鸟瞰图修改前

鸟瞰图修改后

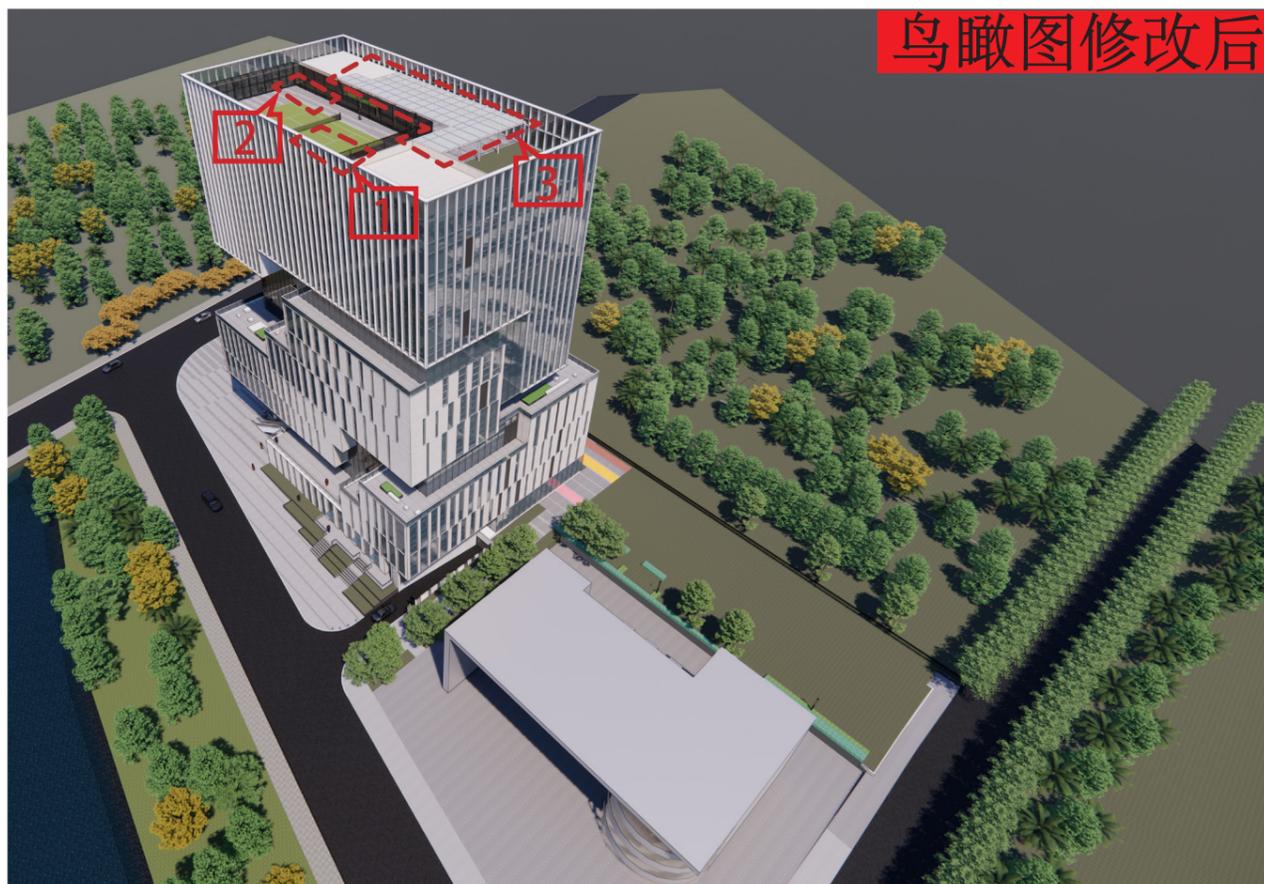
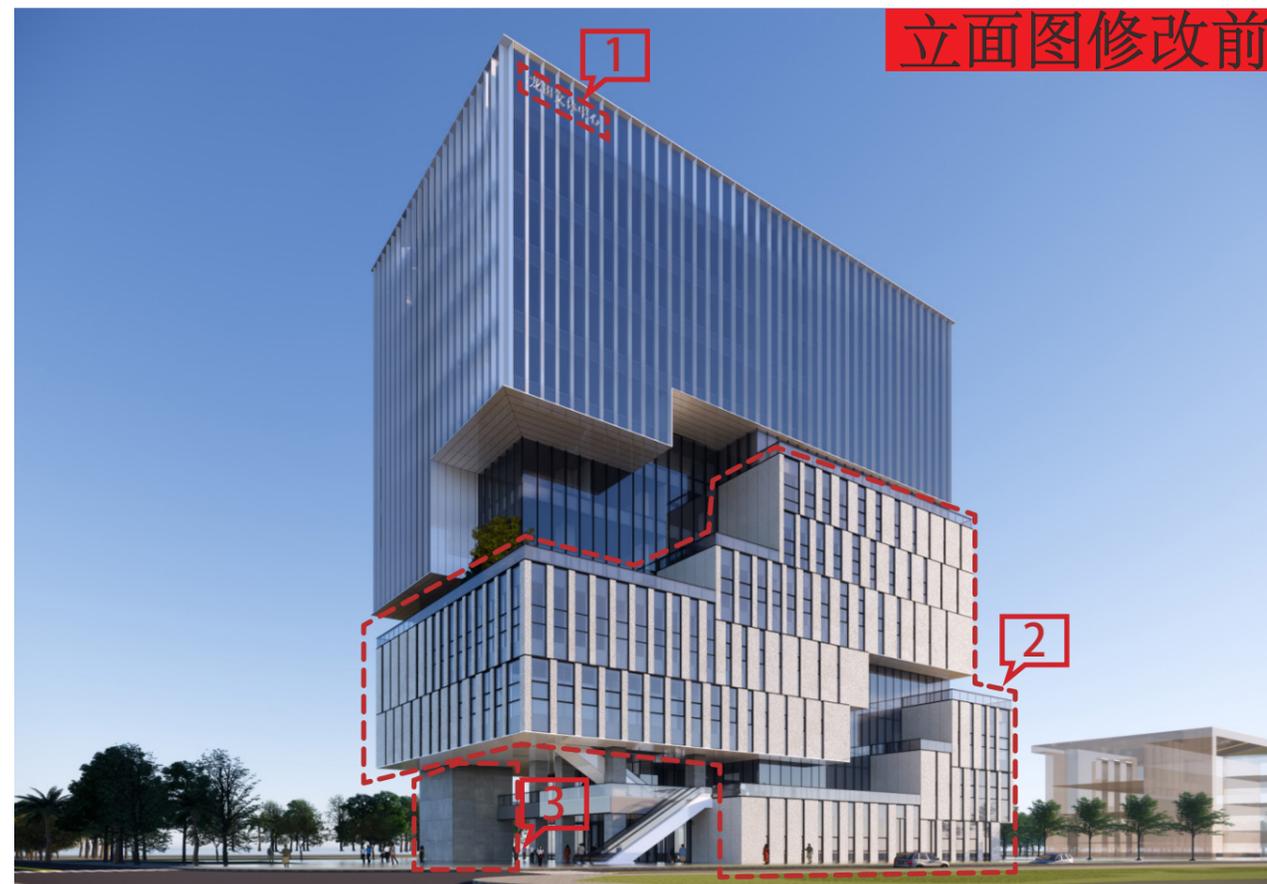
- 1、取消电梯机房；
- 2、取消下十一层大台阶；
- 3、屋顶廊架样式由镂空改为玻璃，大小尺寸调整。

立面图修改后

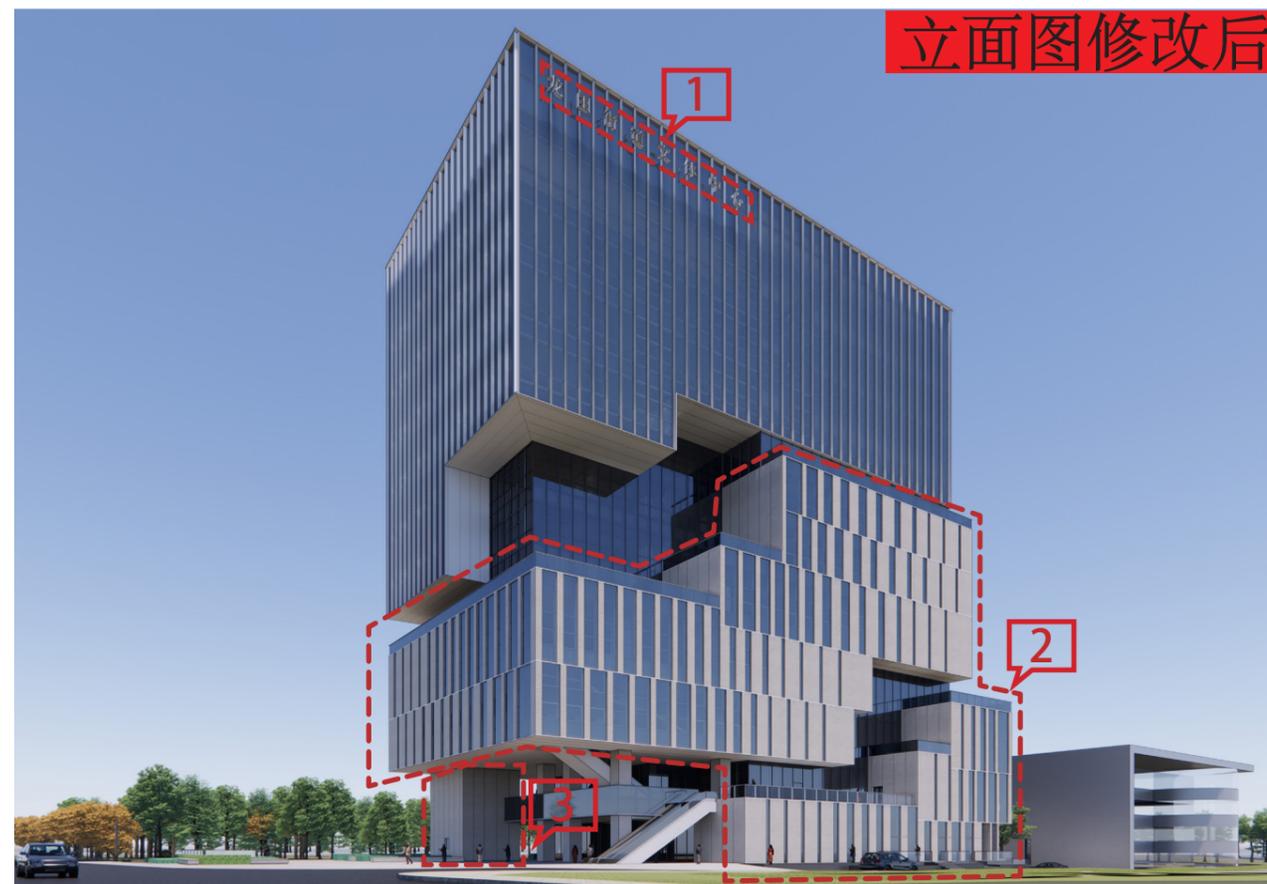
- 1、“龙田文体中心” Logo 标识文字改为“龙田街道文体中心”；
- 2、立面石材横向铝条颜色由深灰色改成浅白色；
- 3、核心筒外立面混凝土材质改为石材。
